交通及運輸事務委員會文件第 35/2014 號 (7.10.2014)

二零一四年七月二十九日第十七次會議

進展報告

橫跨龍翔道近
馬仔坑道的行人天橋
(結構編號: KF58)
加建升降機平面圖

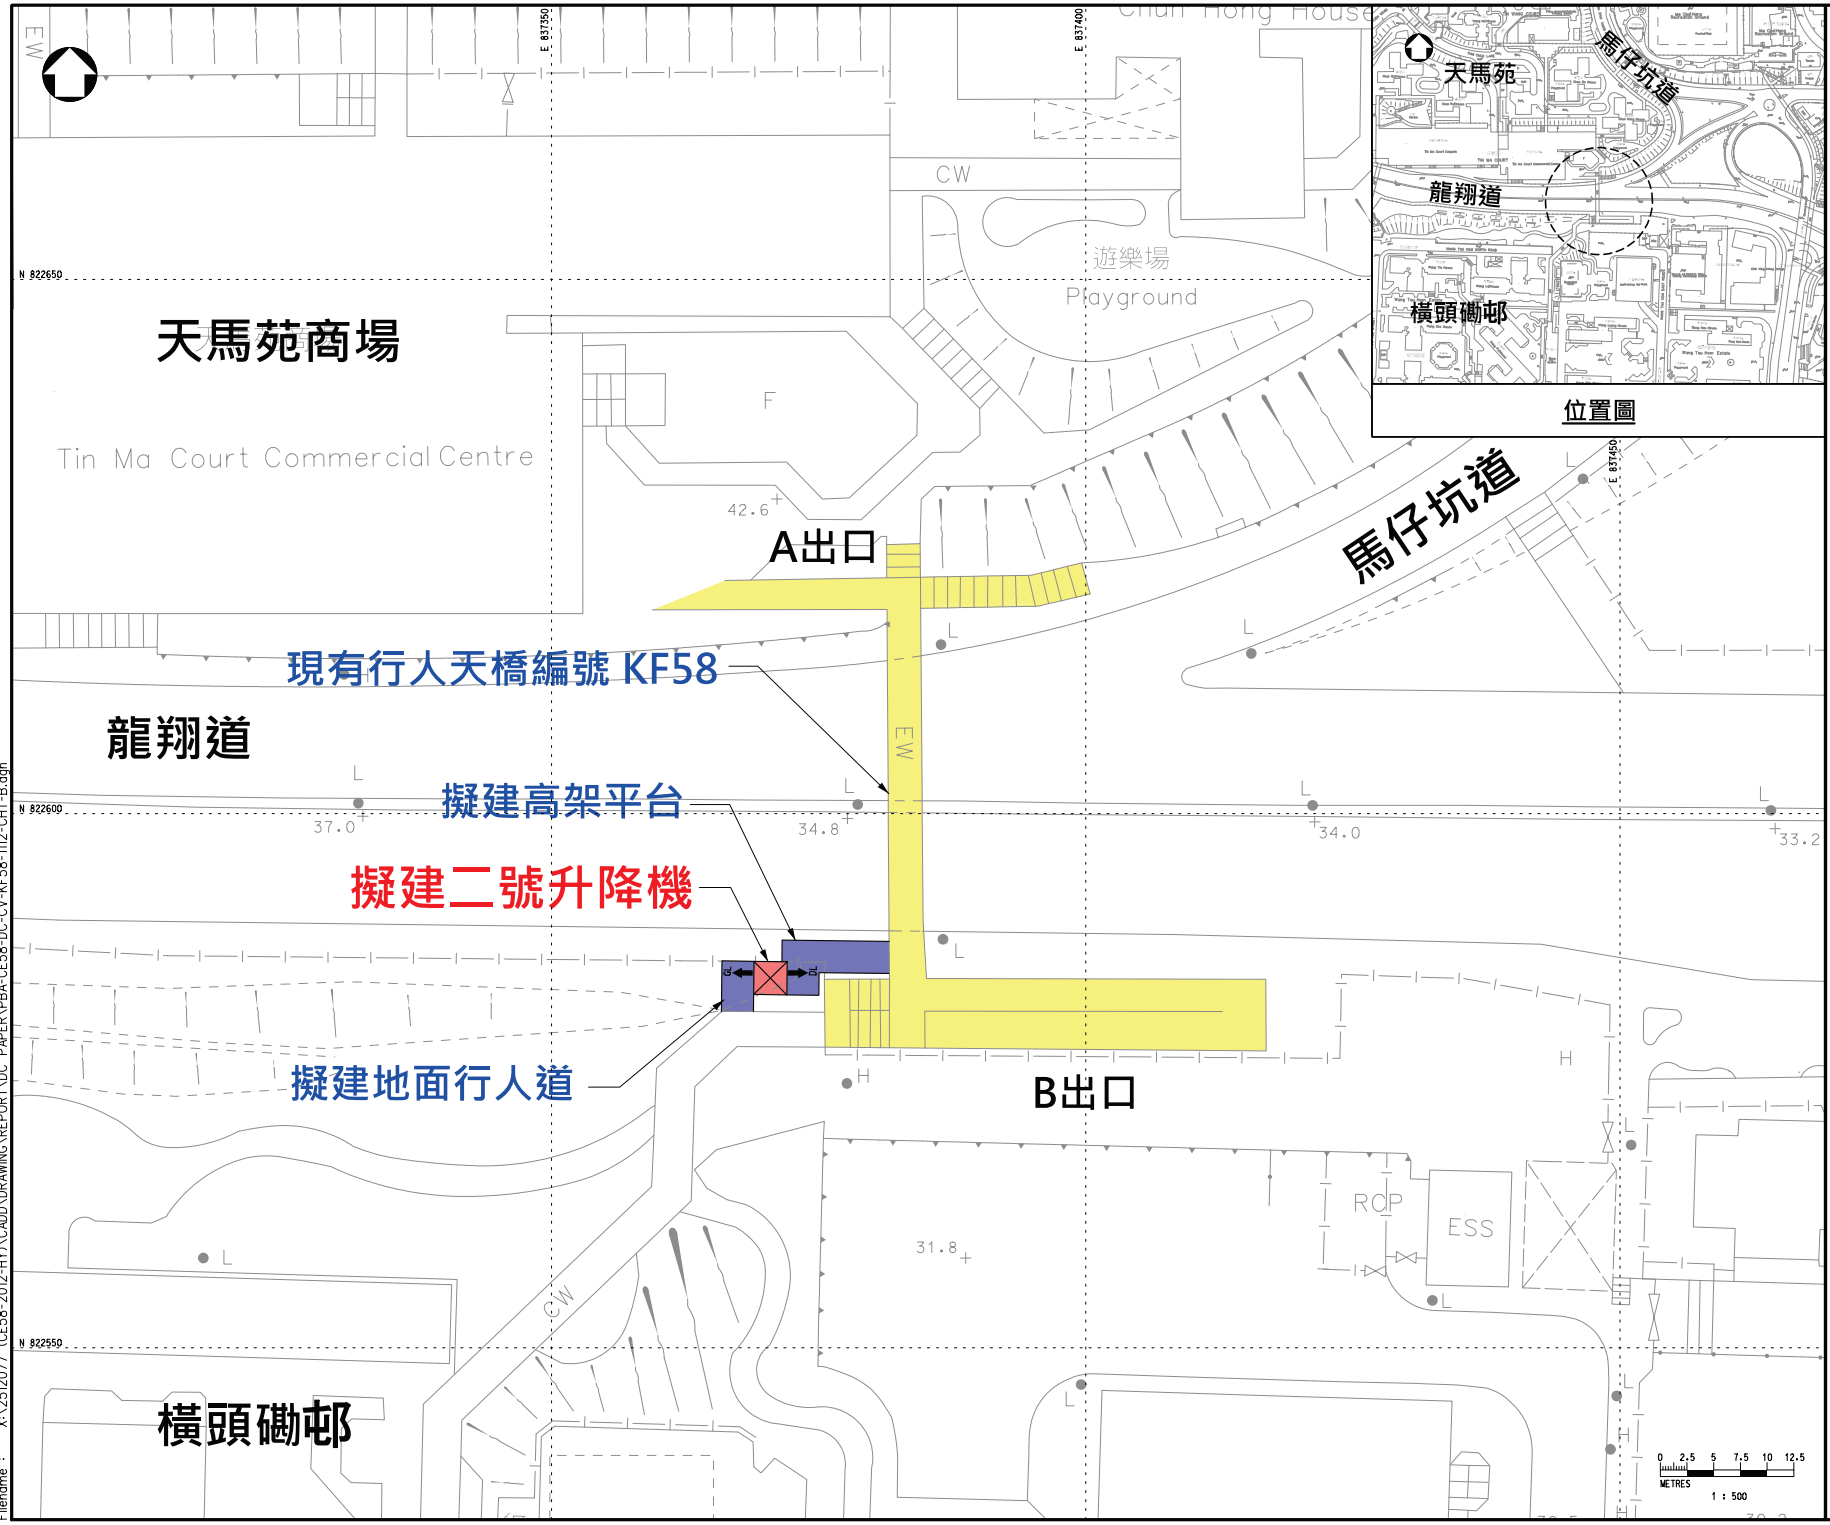
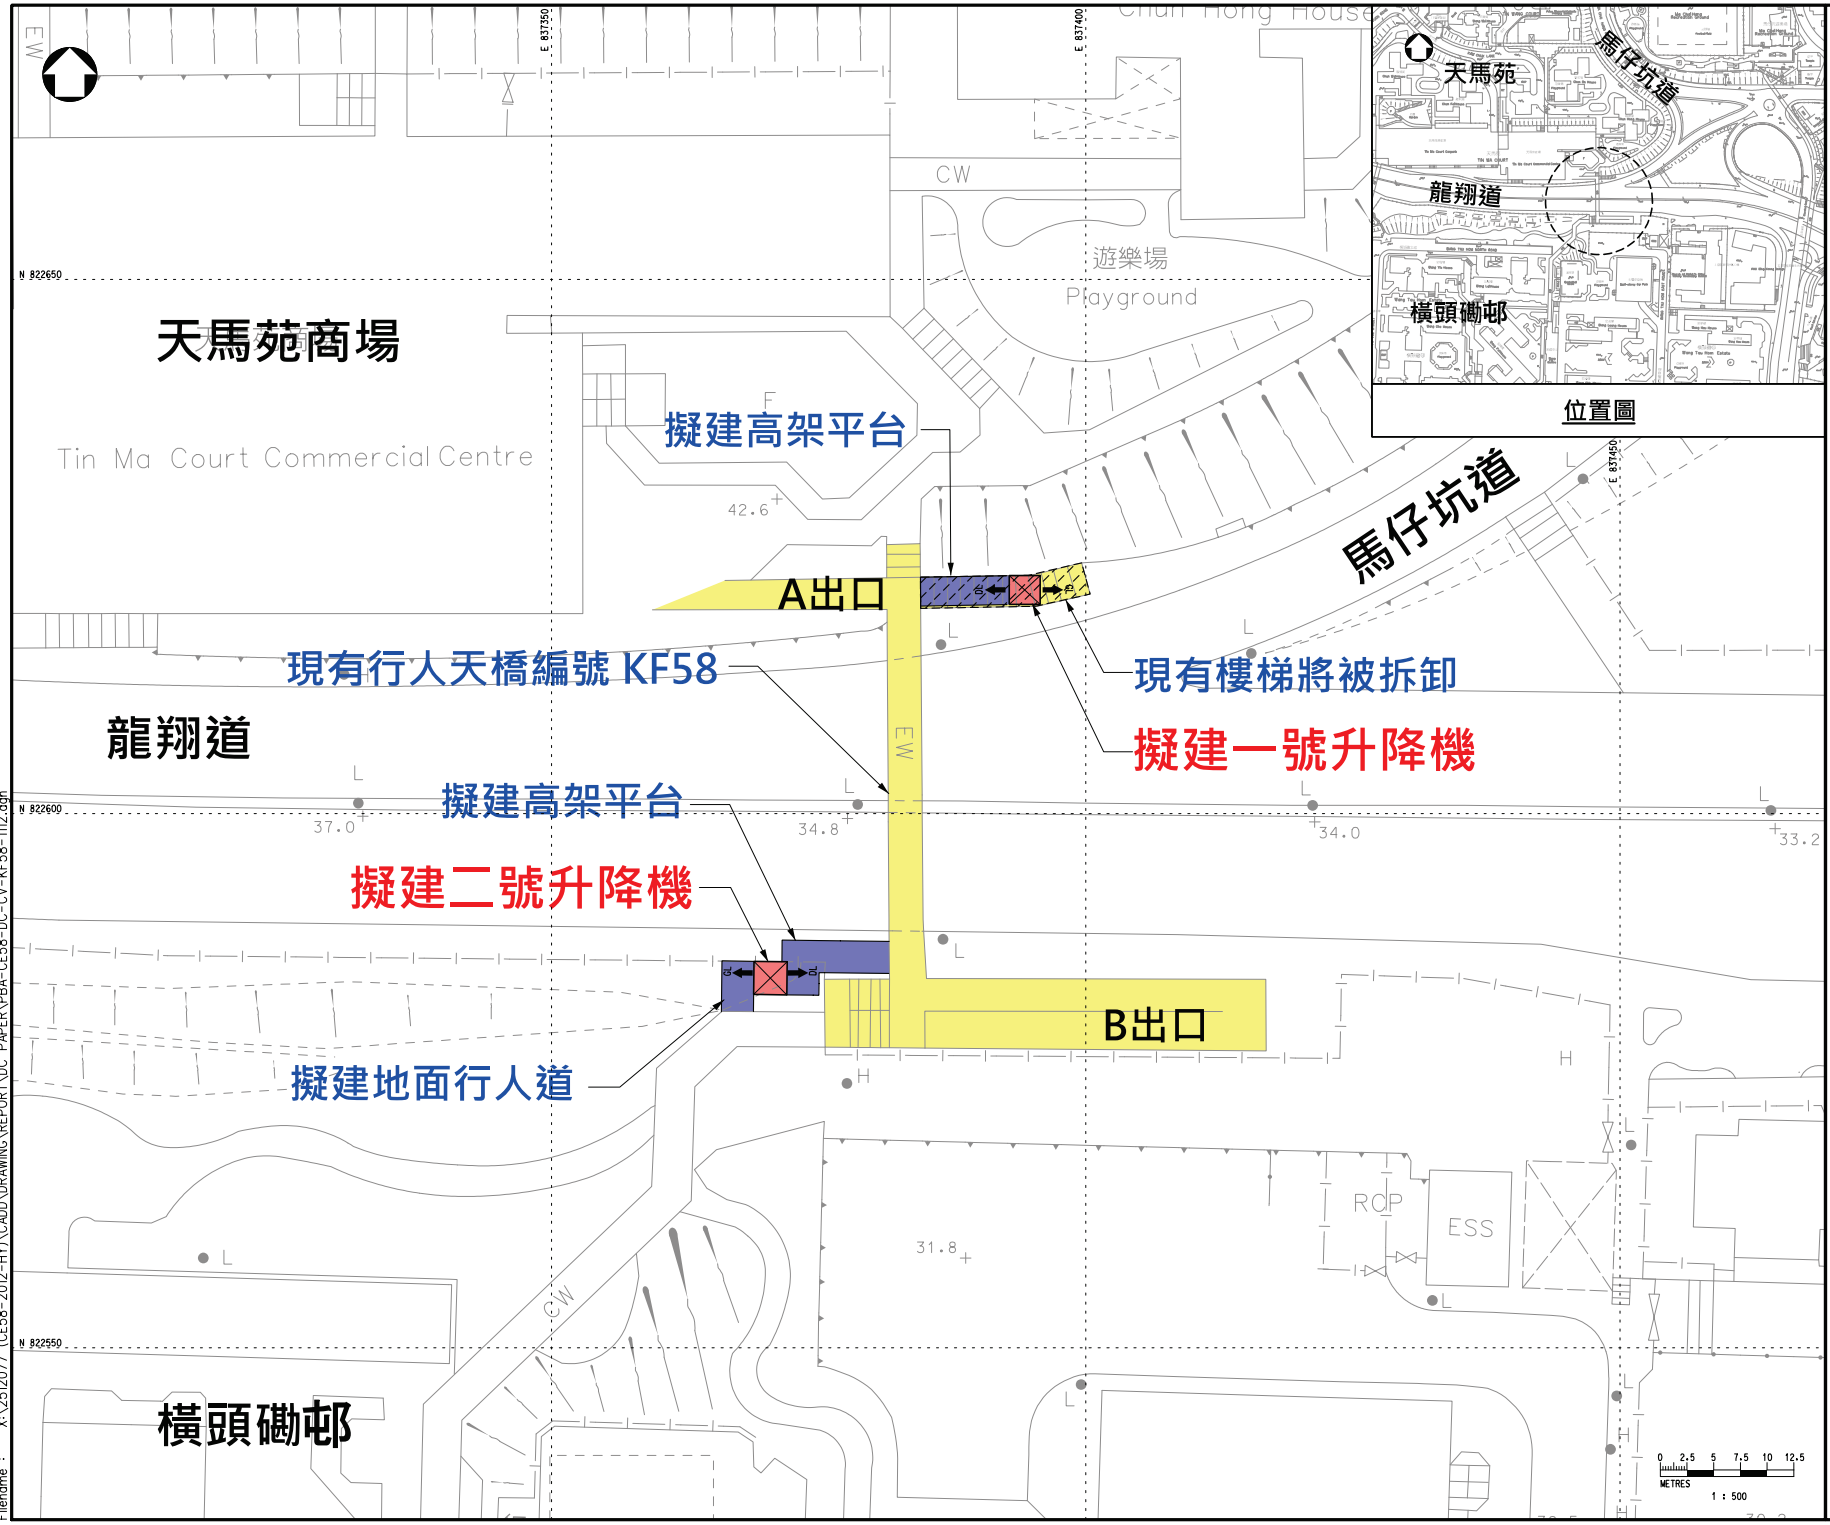
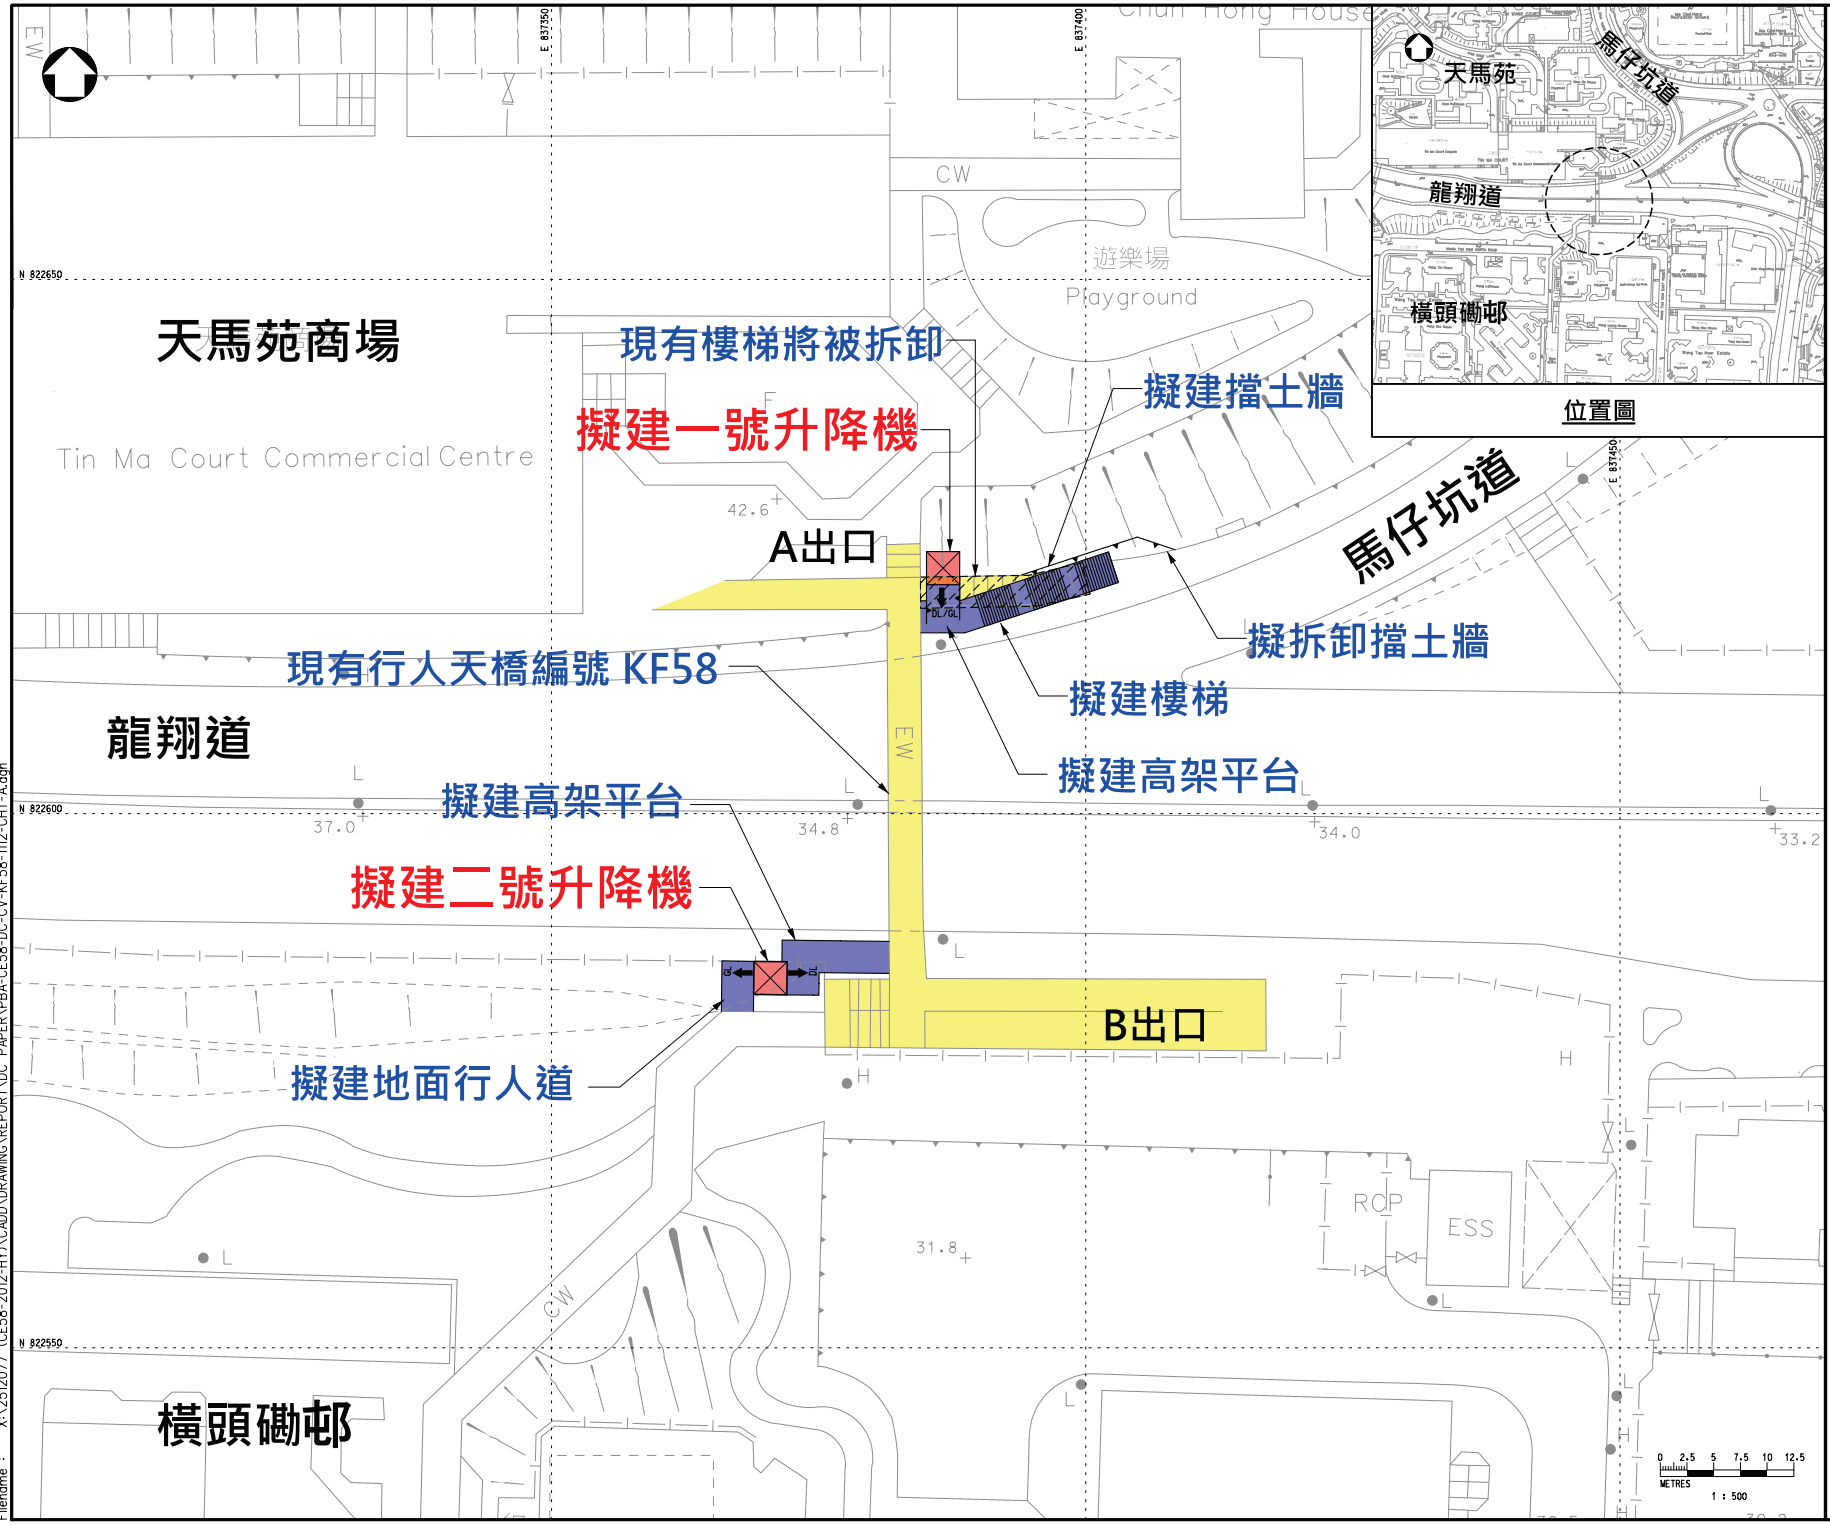
3.1.2. 與原有方案及修定方案相比，於 B 出口的計劃維持不變，但於 A 出口我們不建議加建升降機設施。

3.1.3. 我們在六月下旬曾與天馬苑業主立案法團代表會面，介紹於 A 出口加建升降機的各種可行方案。天馬苑業主立案法團代表表示若要加建升降機，必須要同時提供升降機及樓梯，但對於擬建的升降機需要佔用天馬苑土地則有極大

保留。我們已就著天馬苑業主立案法團代表的意見即時回覆，在不佔用天馬苑私人土地的情況下，受制於現場環境空間不足，同時提供升降機及樓梯技術上是不可行的。

3.1.4. 天馬苑業主立案法團代表也表示加建升降機成效不大，使用率不高及受惠人士有限。

3.1.5. 會後天馬苑管理處就修定方案，以問卷形式諮詢天馬苑業戶意見，結果顯示業戶就 A 出口加建升降機的同意和反對意見各佔半數，反對的原因主要是工程涉及收回天馬苑部份土地。

3.1.6. 有個別天馬苑居民曾致電土木工程拓展署，表示強烈反對因加建升降機而需要徵收土地、拆卸現有擋土牆及現有樓梯的修定方案。

3.1.7. 我們在七月上旬曾與當區區議員、民政事務處人員及運輸署人員進行實地視察，當區區議員表示考慮到現有加建升降機於 A 出口的方案效益不大，不建議於該位置加建升降機。

3.2. 土木工程拓展署綜合以上諮詢結果，提出協調方案，不建議於行人天橋（結構編號：KF58）A 出口加建升降機。

3.3. 擬建升降機的協調方案的工程平面圖（圖紙編號：CE58/DC/CV/KF58/1112B）及 曾考慮的原有及修定方案的工程平面圖（圖紙編號: CE58/DC/CV/KF58/1112 及 CE58/DC/CV/KF58/1112A）已分別載於附件 1 及附件 2。
